基板用端子台 MTS5 シリーズ 電線挿入部形状変更のお知らせ

プリント基板用端子台 MTS5 シリーズ

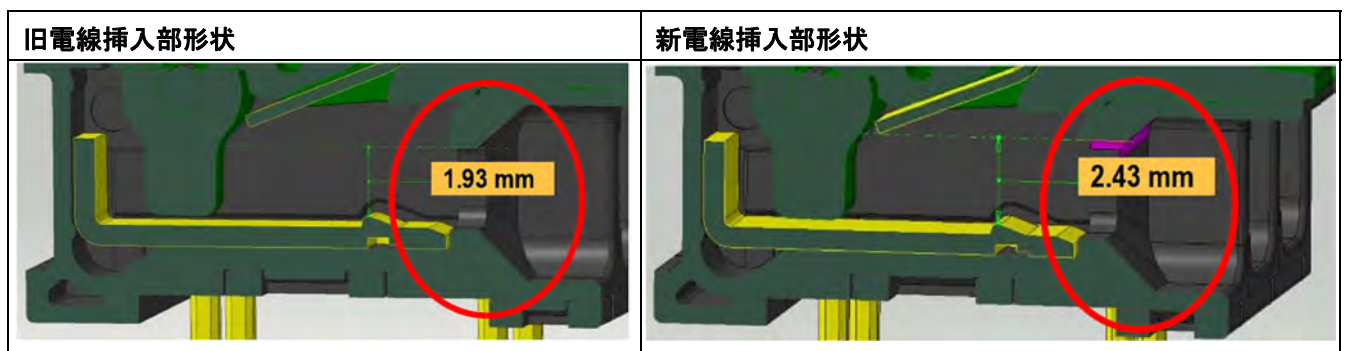
■ 変更内容：

- 電線挿入部の拡張：旧 1.93mm から新 2.43mm へ変更
